Aus der Gutachterpraxis:

Der Alptraum vom Wintergarten

Die unsachgemäße Ausführung eines Wintergartens aus Meranti-Holz wies so gravierende Mängel auf, daß er nicht gebrauchstauglich war.

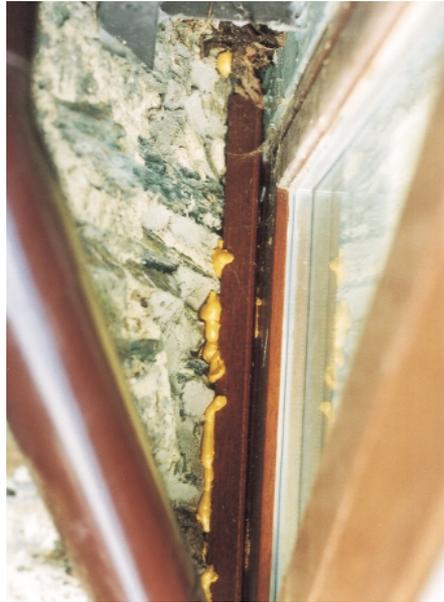
Feuchtigkeitseintritt bei den Wandanschlüssen an das Wohnhaus
Bild 3 zeigt die Stelle des senkrechten Wandanschlusses der Fensterelemente an das Bruchstein-Mauerwerk (in der

25°-Ecke). Das senkrechte Regenrohr des Gebäudedaches wurde in die Gebäudeecke verlegt, wo das Fensterelement im spitzen Winkel von 25° an das Gebäude anschließt. Abgesehen von der schlechten Gestaltung der Anordnung des Regenfallrohres behindert dieses Rohr die Arbeitsausführung was die Gebäudeanschlufsfugen betrifft. Die Ausführung, wie in Bild 4 zu sehen, ist weder von der Planung noch von der Ausführung her bewältigt. Auch eine Abstimmung zwischen Regenfallrohr, Wintergarten und Elektroinstallation ist nicht erkennbar und nicht erfolgt.

Die senkrechte Anschlufsfuge des Elementes an das Mauerwerk ist nicht fertiggestellt und bei dem Bruchstein-Mauerwerk nicht möglich. Von einer fachgerechten Arbeit kann man hier nicht sprechen.

Bei Bruchstein-Mauerwerk mit Unebenheiten in der Oberfläche von 4–6 cm ist ein fachgerechter Anschluß nicht möglich (Bilder 5 und 6). Dort sind Bereiche und Stellen vorhanden, an denen eine Wärmedämmung als PU-Schaum nicht eingebracht wurde

(Bild 7). Abgesehen davon, daß eine Versiegelung zur Außenseite noch nicht vorhanden ist, ist diese Ausführung in der 25°-Ecke gar nicht möglich. Die Firma hätte eine solche Ausführung verweigern müssen, da:

An der obersten Spitze, wo die Schrägen des Pildzachs an das Bauwerk anstoßen, und unter der Sonnenschutzhalterung ist ein Anschluß mit Luftlöchern vorhanden, jedoch noch nicht fertiggestellt. Entsprechend der Situation, wie in Bild 4 dargestellt, ist das wegen des Regenrohrs nicht möglich, da das Rohr das Arbeiten behindert und einen fachgerechten Mauerwerksanschluß nicht erlaubt.

Bild 15

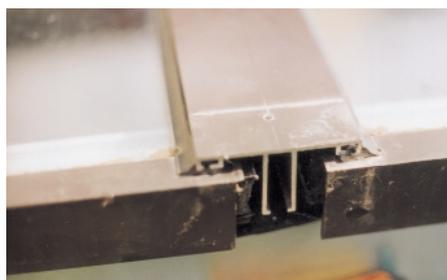
Der untere Abschluß der Isolierglaskannten erfolgt durch ein Winkelprofil, das mit den senkrechten Abdeckprofilen eingeklemmt ist (Bild 15).

Durch die Aufkantung unten und die 0,2 cm Materialstärke entsteht an der unteren Stelle, wo das Wasser schnell abtropfen soll, ein Wasserstau – das ist nicht fachgerecht. Die Konstruktion ist bauphysikalisch nicht bewältigt und es wurden Profile verwendet, bei denen Öffnungen für den Dampfdruckausgleich nicht möglich sind und die Richtlinien der Verglasungsindustrie für Isolierglas nicht eingehalten werden können.
